改善箇所説明図

図：左ハンドル仕様

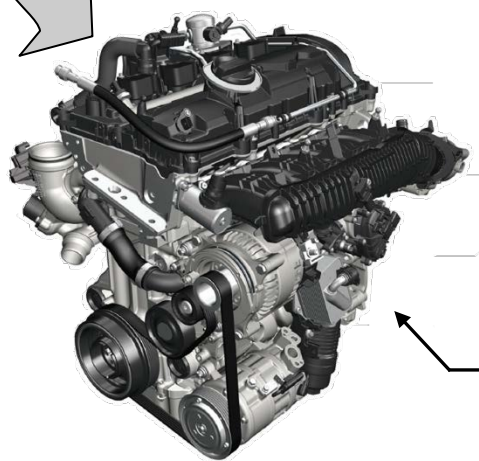
直列4気筒エンジンにおいて、バランスシャフト軸受の圧入荷重が不足しているため、エンジンの熱や振動により軸受が外れることがある。そのため、異音が発生するとともにエンジンが破損するおそれがある。

全車両、エンジンを良品に交換する。

識別：左フロントドア、ロワヒンジのボルトの頭に白ペイントを塗布する。
